Vysvětlení zadávací dokumentace č. 3

podle §§ 98, 99 zákona č. 134/2016 Sb., o zadávání veřejných zakázek v platném znění (dále jen „Zákon“)

Zadavatel	Pardubický kraj
sídlo:	Komenského náměstí 125, 532 11 Pardubice
zastoupený:	JUDr. Martinem Netolickým, Ph.D., hejtmánem
IČO/ DIČ:	70892822/ CZ70892822
profil:	https://zakazky.pardubickykraj.cz
Zástupce pověřený organizací zadávacího řízení:	Mgr. Ing. Robert Hebký, advokátní kancelář advokat@hebký.cz
IČO:	64010082
sídlo:	Václava Řezáče 315, PSČ 434 01 Most
Název veřejné zakázky:	Modernizace silnice II/368 Třeňarov - průtah
Druh zakázky / řízení:	stavební práce / nadlimitní zakázka / otevřené nadlimitní
Zahájení řízení:	dne 07.01.2022 odesláním oznámení do VVZ

DRENÁŽNÍ ŠACHTY Ø 315 S LITINOVÝM POKLOPEM A S TELESKOPICKOU ROUROU

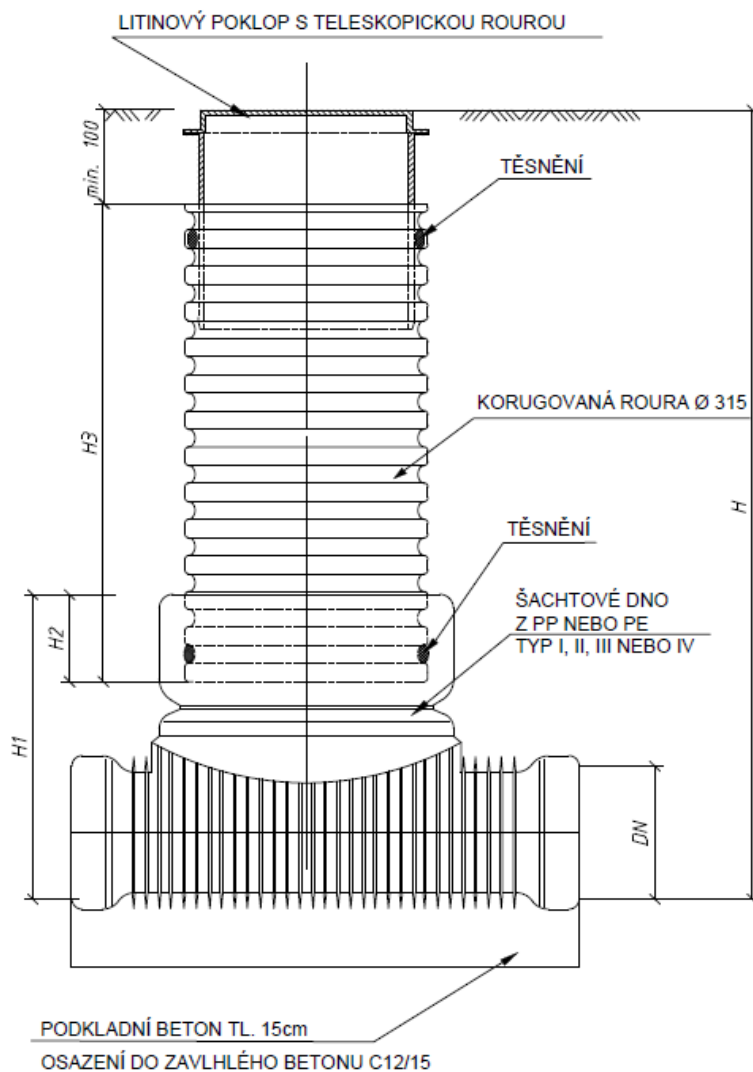
Drenážní šachty ŠN a ŠK 80.....64 ks

Chybí výkres nebo výpis dílců... typ dna, výška, zátěž apod.

odpověď: Skladba šachty je naznačena na následujícím schématu.

Většina šachet drenáže (52ks) je navržena za silničním obrubníkem v chodníku či zeleni – třída zatížení B125. Část šachet (celkem 12 ks) je navržena mimo jízdní pruh jako součást zeleně nebo nezpevněné krajnice – třída zatížení C250.

Výška šachty v chodníku $H = 0,92\text{m}$ (0,8m v případě umístění v místě krajnice).
